Znak sprawy: BZP/13/17

Dotyczy: postępowania prowadzonego w trybie przetargu nieograniczonego na: **"Przebudowę ulic Niemierzyńskiej, Arkońskiej, Spacerowej do al. Wojska Polskiego, etap III - Przebudowa ul. Arkońskiej (od pętli tramwajowej "Las Arkoński" do al. Wojska Polskiego)"**

Zestaw 28

Dotyczy – poz. 267 TER – Ustawienie krawężnika na ławie trapezowego leżącego – 115 mb

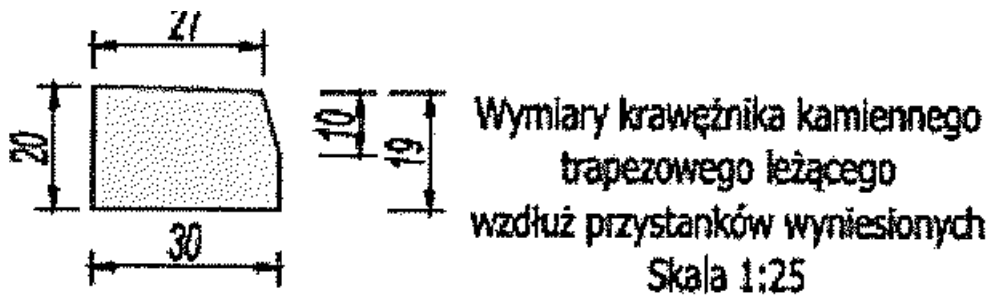
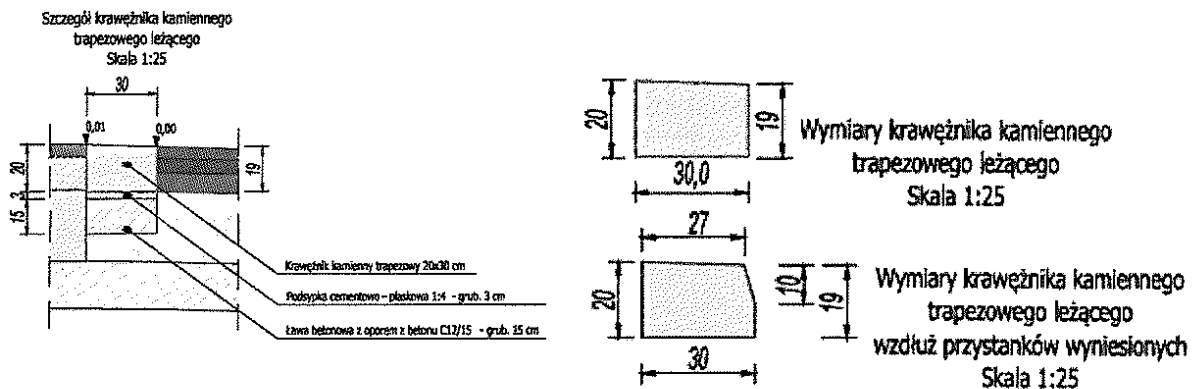
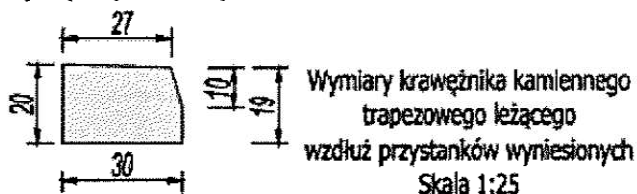
Wykonawca dokonał sprawdzenia ilości krawężników kamiennych trapezowych wzdłuż przystanków tramwajowych, o schemacie:

Na planie sytuacyjnym na arkuszu 2 oznaczono dwie lokalizacje tych krawężników o długościach odpowiednio ok. 46mb i ok. 49 mb natomiast na arkuszu 3 oznaczono również dwie lokalizacje o długościach odpowiednio ok. 48mb i ok. 48 mb, co daje łącznie ok. **191** mb.

W pozycji TER 267. Zamawiający podał, że do ustawienia jest w sumie **115** mb.

Idąc do rysunku z przekrojami konstrukcyjnymi widzimy, że projektant dokonał rozbicia krawężników kamiennych trapezowych na dwa rodzaje:

Z powyższej analizy wynika, że ilość wykazana w TER w poz. 267 nie jest zgodna z ilością krawężników wyrysowaną na planie sytuacyjnym.

Wobec powyższego prosimy Zamawiającego o:

1.1. Skorygowanie ilości przedmiaru w poz. 267

1.2. Określenie jaką część tego przedmiaru stanowi krawężnik o schemacie:

A jaką część krawężnik o schemacie:

1.3. Określenie lokalizacji krawężnika:

Ponieważ Wykonawca nie znajduje tego rozwiązania konstrukcyjnego na planie sytuacyjnym.

Dokonuje się zmian w TER dla poz. 267 oraz wprowadza się nową pozycję 267a. Zamawiający zmodyfikuje TER.

| 267 | 665 | | Ustawienie krawężnika na ławie trapezowego leżącego (krawężnik wtopiony w re ETAP2) | m | 115,00 |
| 267a | 665 | | Ustawienie krawężnika na ławie trapezowego leżącego (krawężniki wzdłuż przystanków wyniesionych - światło 10 cm wraz z odcinkami najazdowymi o zmiennym świetle przekrój krawężnika) | m | 191,00 |
